TRV 2022/18296

Tekniskt-meddelande-
Systemproduktförvaltning 2022-
apparatskåp

Allvarlig säkerhetsrisk gällande apparatskåp

Gäller både signalskåp och växelvärmeskåp

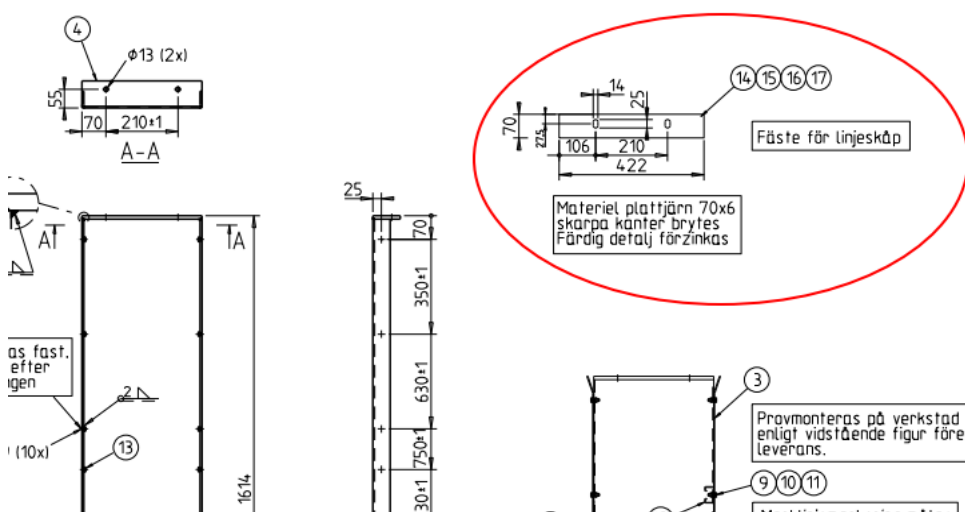
Under de senaste åren har ett flertal skåp trillat ner från den här typen av fundament.

Problemet är att det har varit för klent material och enbart två fästpunkter per sida.

Denna typ av fundament är problemet (alla som är byggda innan 2019).

Montera ett plattjärn med skruv och mutter.

12	13	Mutter M6M 8. -8 -obehandlad
2	14	Plattjärn enligt ritning Varmförzinkat
4	15	Bult M12x40 mm
4	16	Muttrar M12
8	17	Planbrickor M12 Varmförzinkat

Komplett sats med plattjärn finns att beställa hos Trafikverket inköp & logistik materialkatalog med artikelnummer: 0677321 "Fästjärn för att förstärka skåpen mot fundament"
